ТЕХНИЧЕСКОЕ РЕГУЛИРОВАНИЕ И РАЗВИТИЕ НОРМ ПРОЕКТИРОВАНИЯ

АНАЛИТИЧЕСКАЯ ОЦЕНКА ПРЕДЛОЖЕНИЙ ПО ПРОЕКТУ ИЗМЕНЕНИЯ № 4 К СП 14.13330.2018 «СНИП II-7-81* СТРОИТЕЛЬСТВО В СЕЙСМИЧЕСКИХ РАЙОНАХ»

В настоящей статье представлены результаты независимой научно-технической оценки очередного проекта Изменения № 4 к СП 14.13330.2018 «СНиП II-7-81 Строительство в сейсмических районах», ставшие предметом дискуссии между разработчиками и формализованным научно-профессиональным сообществом.*

Рисунок 1 – Иллюстрация некоторых технических решений по устройству деревянных зданий

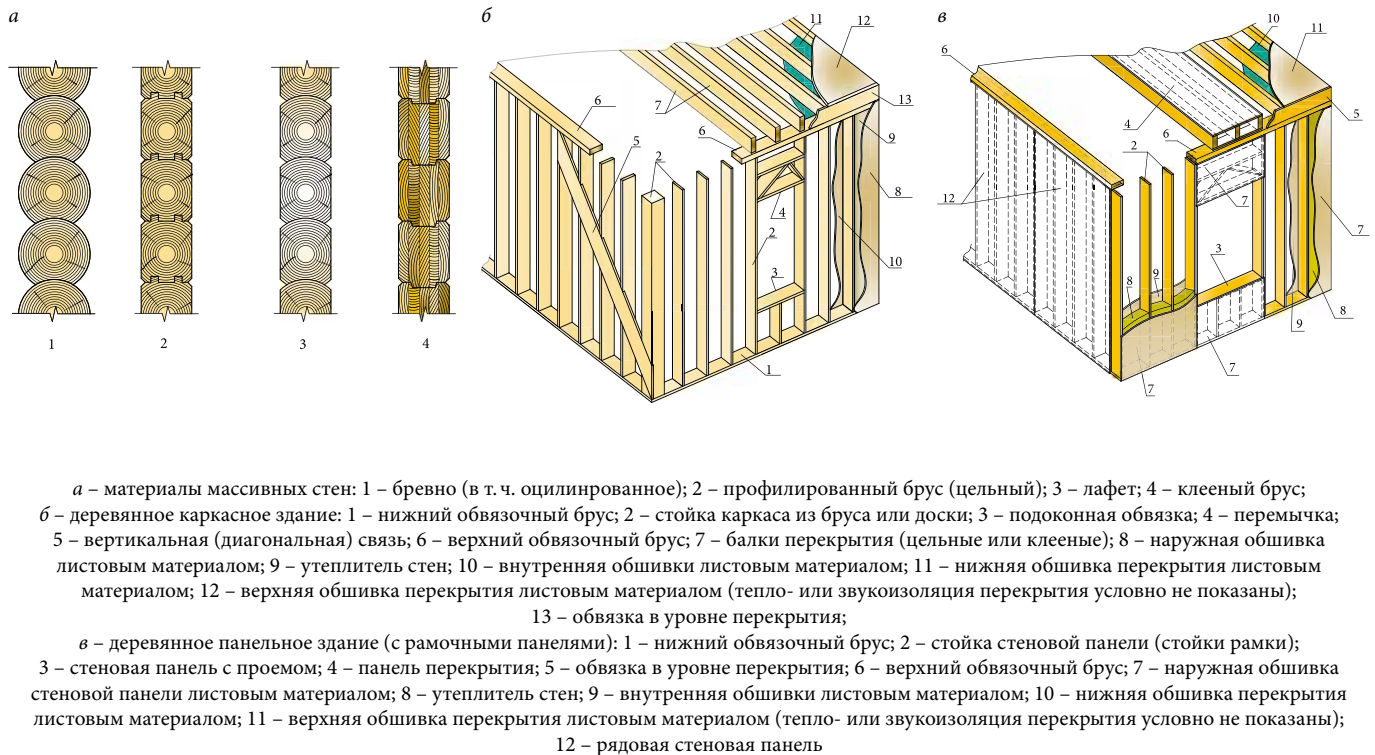
3.1. В таблицах 5.2 и 6.1 в проекте Изменения №4 к СП кроме традиционных решений деревянных зданий из цельного бруса, клееного бруса и зданий с бревенчатыми стенами (рисунок 1) появились системы с применением следующих конструкций, которые считаются «новыми».

3.2. Анализ изложенного выше позволяет сделать вывод, что отнесение всех указанных конструкций к группе «Деревянные здания» некорректно по следующим причинам.

Вывод: Необходимо иначе, как предложено в таблице 2, идентифицировать и ранжировать в СП здания, разделив их на деревянные и прочие (несущие конструкции – из новых конструкционных материалов с применением отходов древесины).
